Dodatek č. 4 ke Smlouvě o dílo č. 0022/0/OPRI/20
uzavřený podle ustanovení § 2586 a násl. zákona č. 89/2012 Sb., občanský zákoník,
v platném znění (dále jen „občanský zákoník“)

ZMĚNOVÝ LIST STAVBY

Stavba: **ZŠ Nepomuckého, zateplení objektu a výměna oken**

DOZDĚNÍ PILÍŘŮ 4. NP

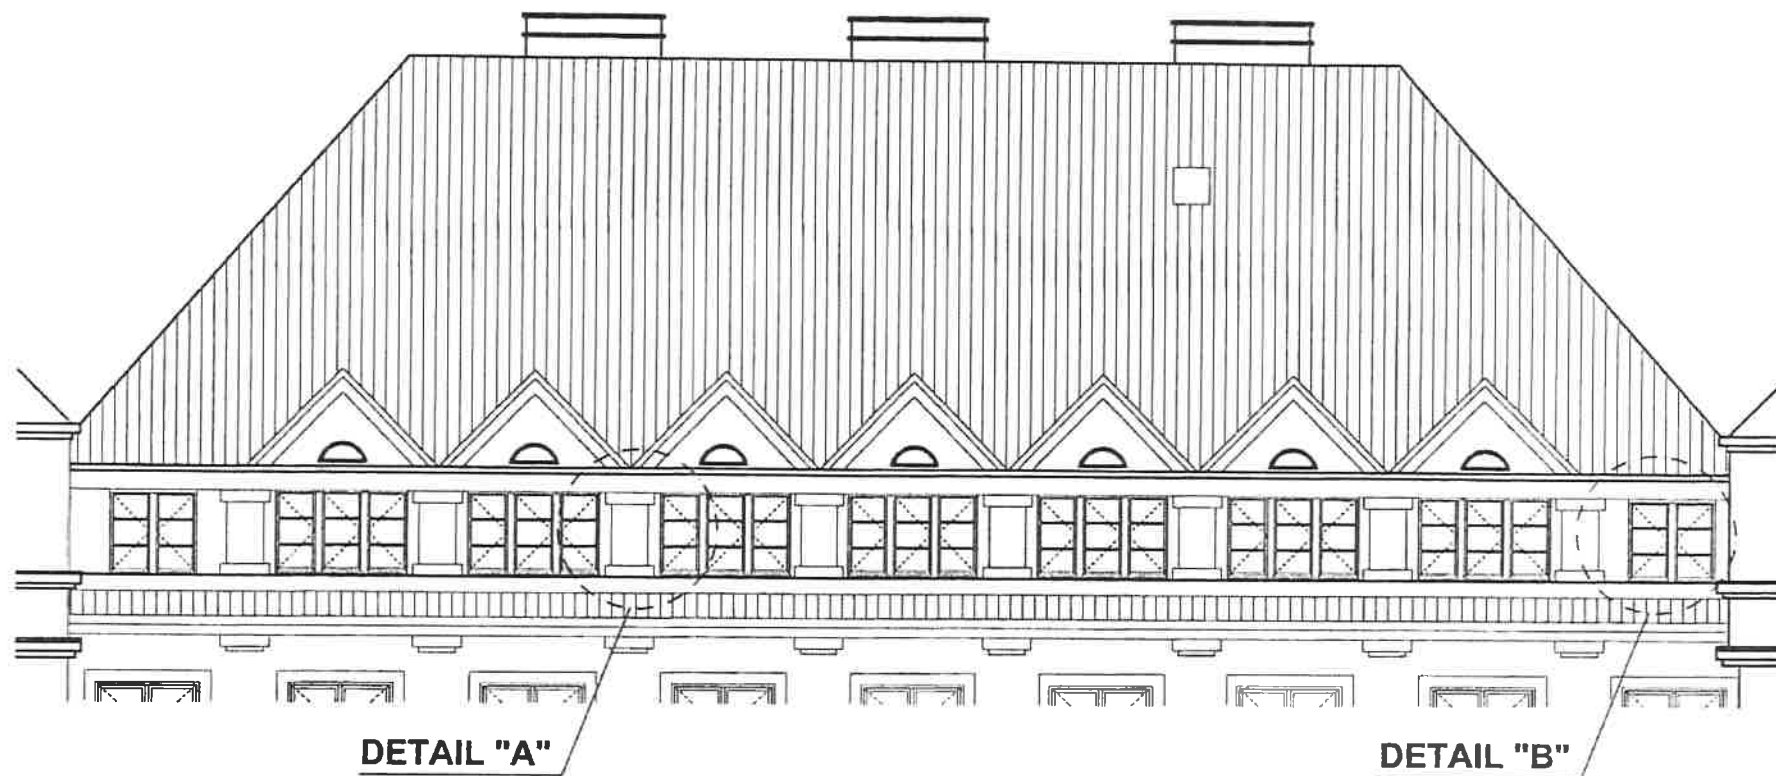
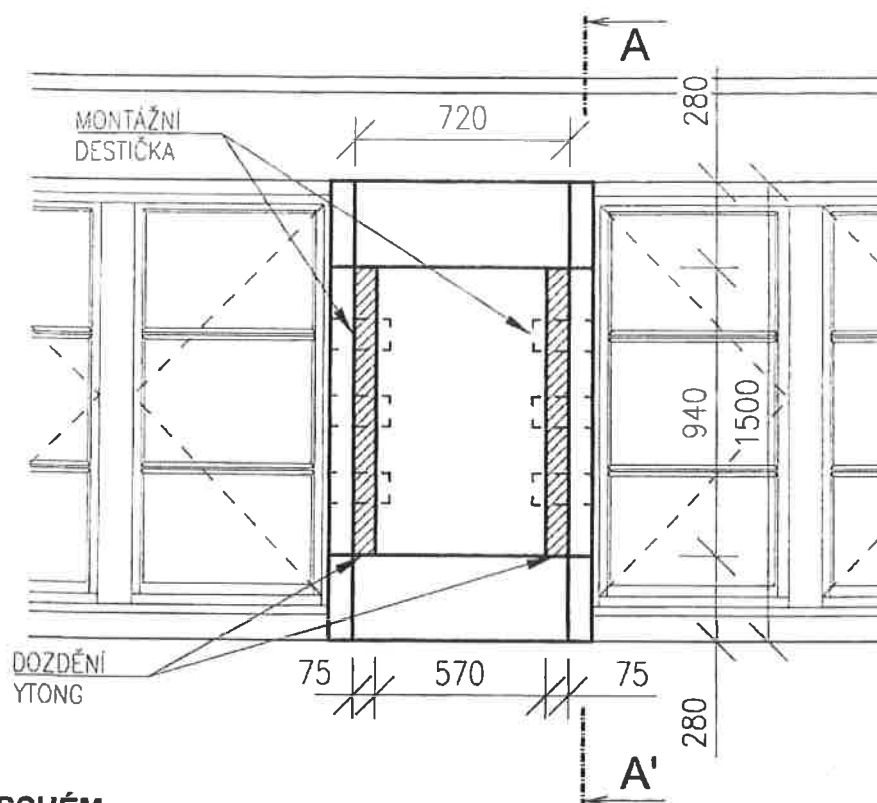
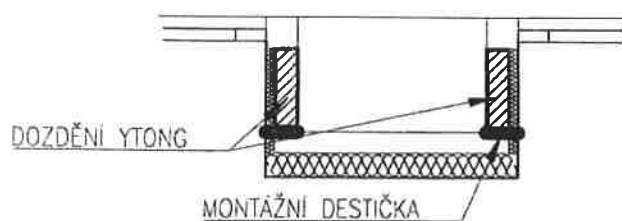
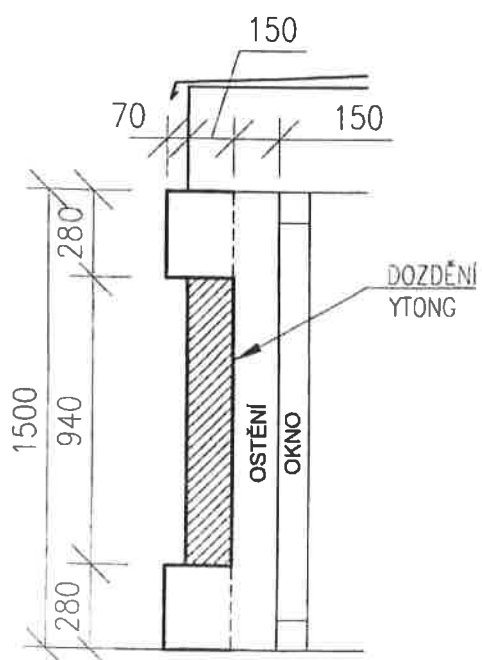
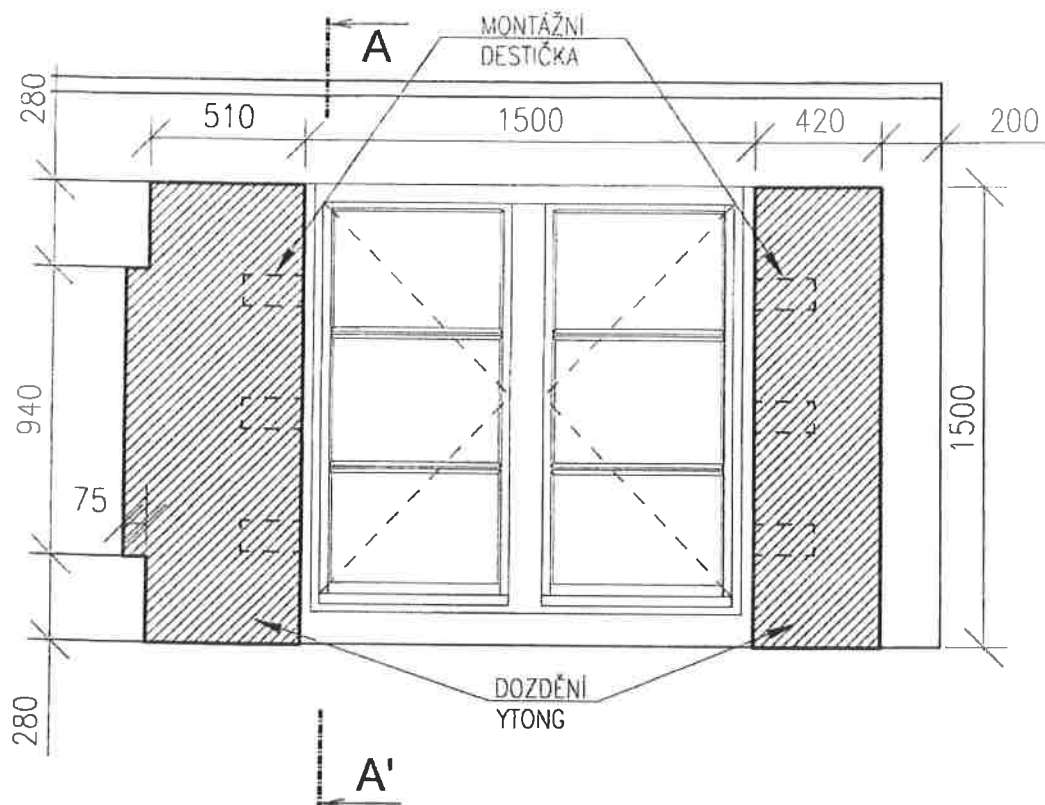
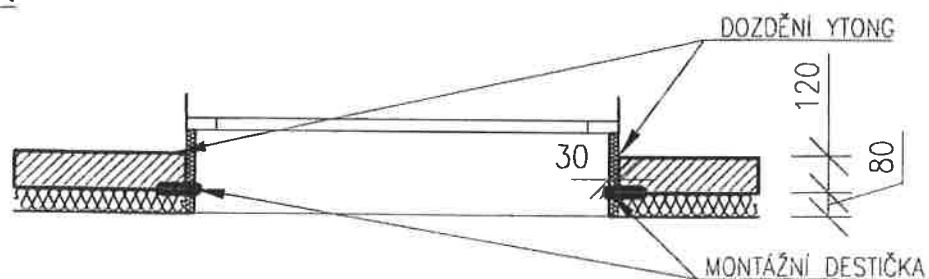
Stavební oddíl: Architektonicko stavební	Část: Svislé a kompetní konstrukce																
Popis změny: V průběhu stavby byla architektem požadovaná úprava římsy a zdiva z důvodu umístění venkovních žaluzií.																	
Zdůvodnění změny: Zajištění architektonického vzhledu s funkčností venkovní stínící techniky																	
Posouzení změny - autorský dozor projektanta: AD souhlasí s realizací. 																	
Posouzení změny - technický dozor   																	
Dopady:

JIŽNÍ POHLED - OSTATNÍ VÝROBKY 02, 03, 04 - MŘÍŽKY

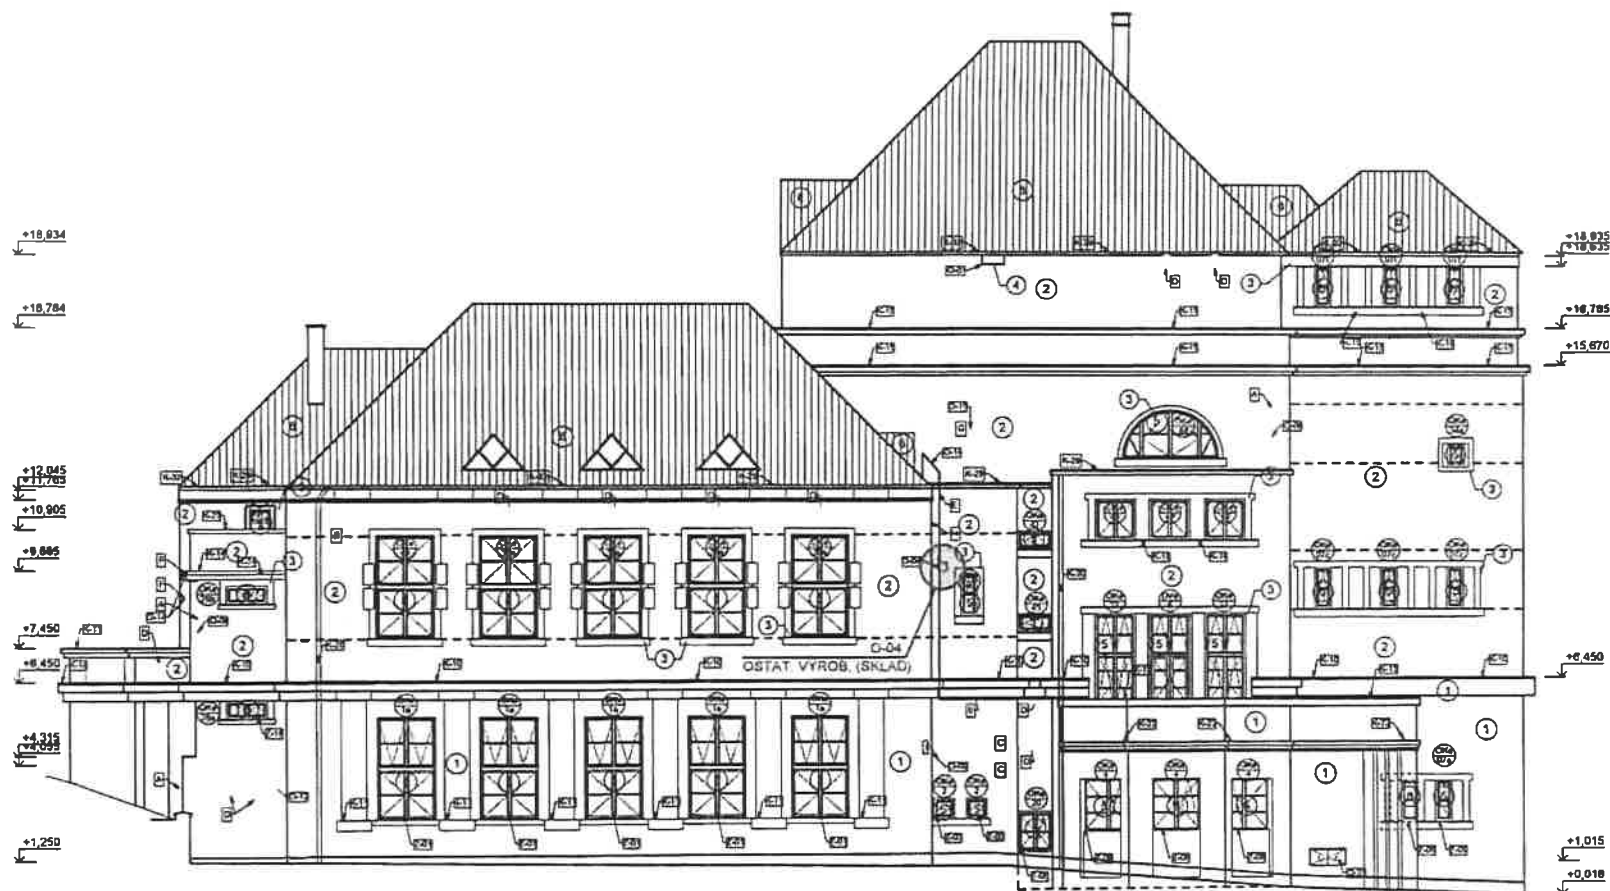
V průběhu stavby byly architektem sjednoceny fasádní odvětrací mřížky (k fasádním žaluziím VZT) a upraveny počty dle skutečnosti.

Materiálové sjednocení fasádních mřížek na fasádě.

STAVEBNÍ ÚPRAVY VIKÝŘŮ - JIŽNÍ FASÁDA

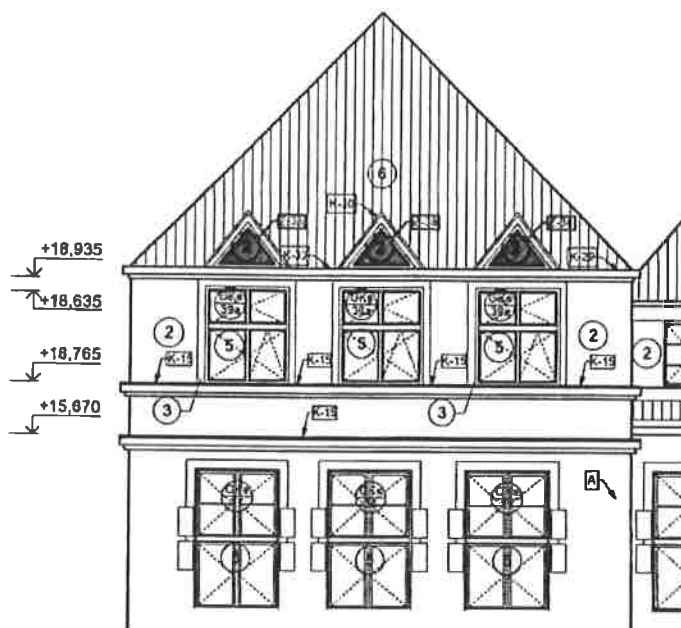
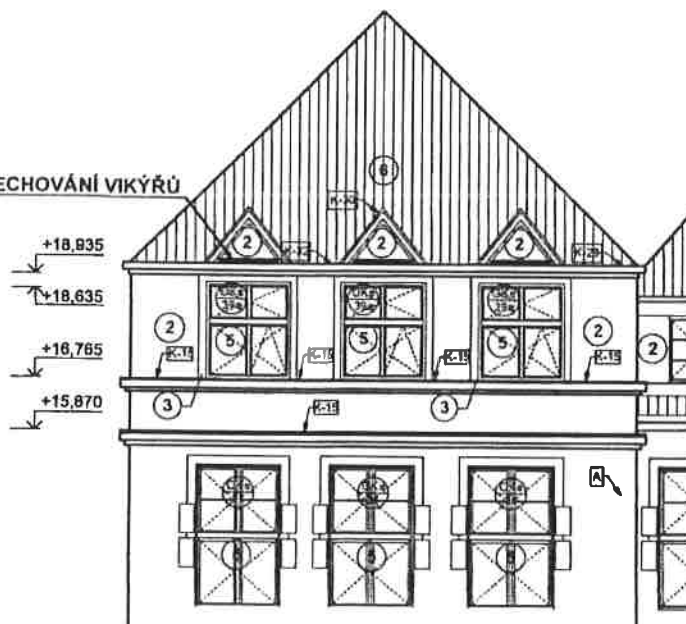
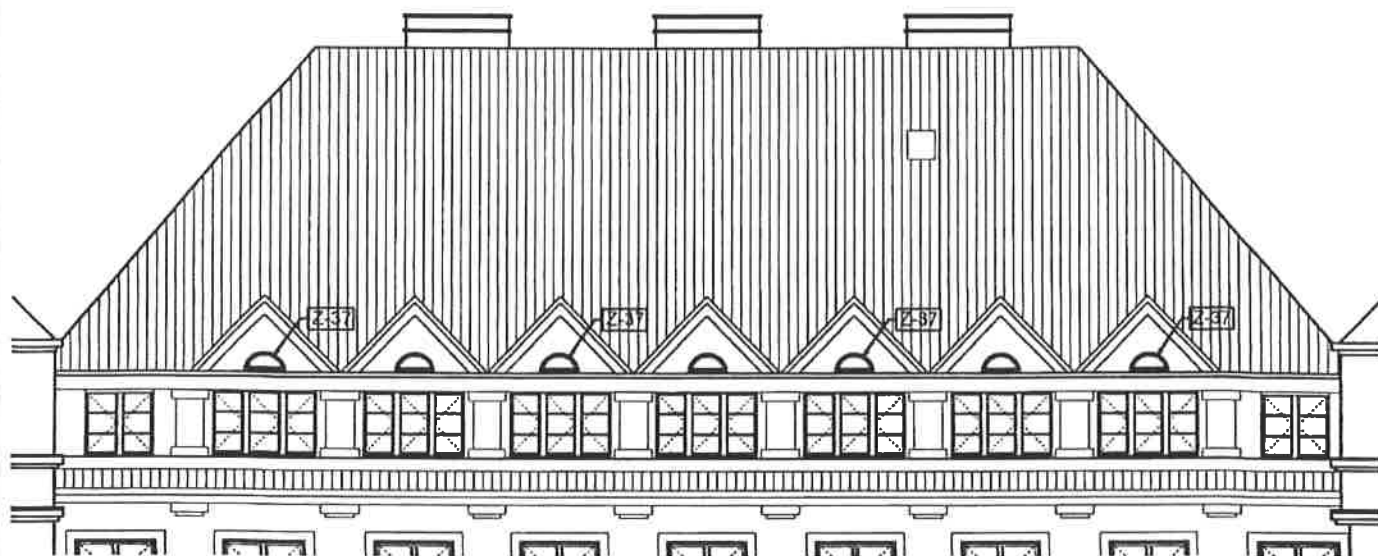
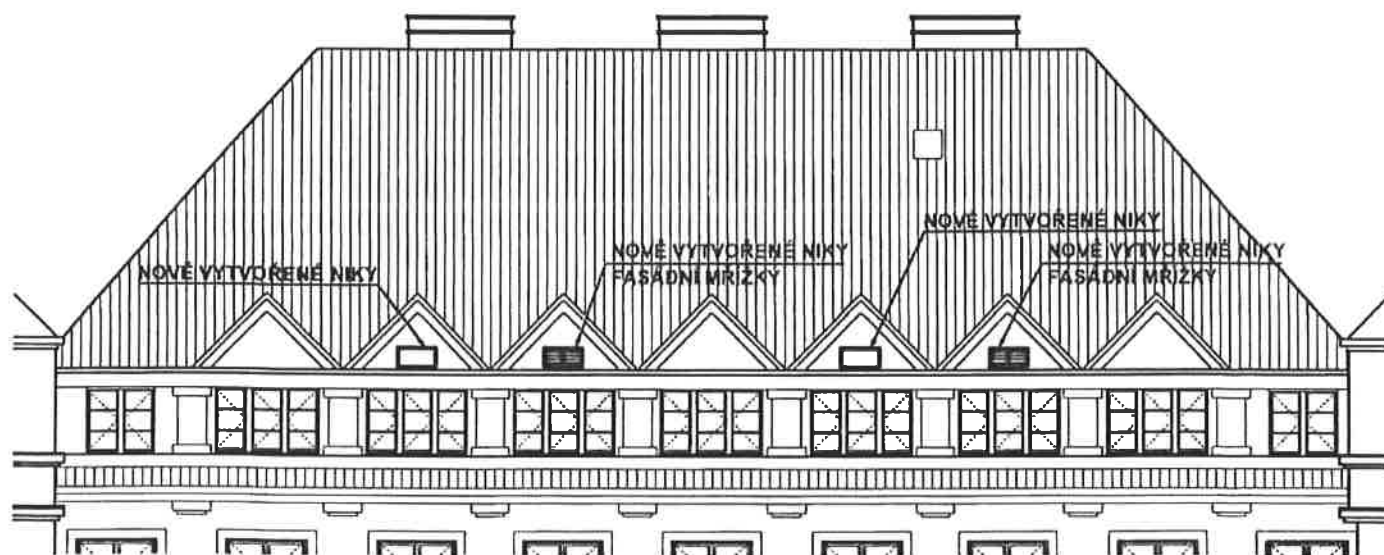
NOVÉ OPLECHOVÁNÍ VIKÝŘŮ
